改善箇所説明図

後輪ブレーキアッセンブリ

ホイールシリンダ断面図

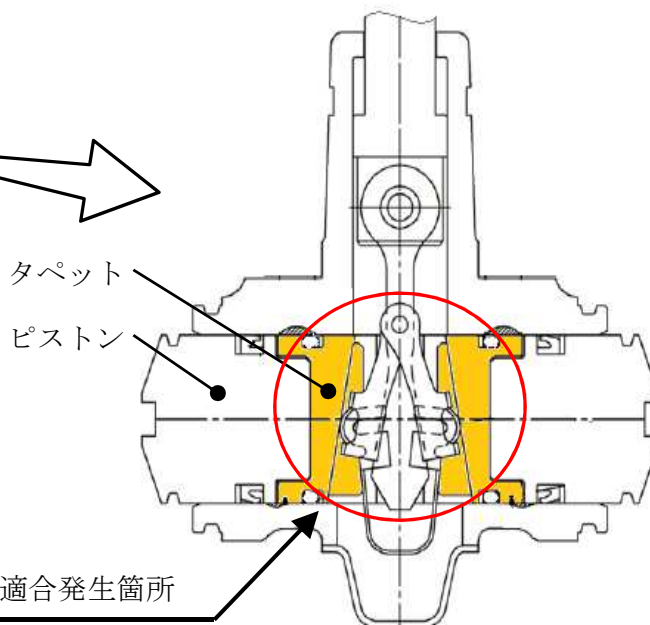
中型トラックの後輪ブレーキにおいて、ホイールシリンダのタペットの熱処理方法が不適切なため、当該タペットの強度が不足しているものがある。そのため、タペットがブレーキ作動時の圧力に耐えられず破損し、ホイールシリンダからブレーキ液が漏れて、制動力が低下するおそれがある。

全車両、従来品のタペットを組み込んだ後輪ブレーキアッセンブリに交換する。

識別：車両右側後輪ブレーキバックプレートに黄色ペイントを塗布する。
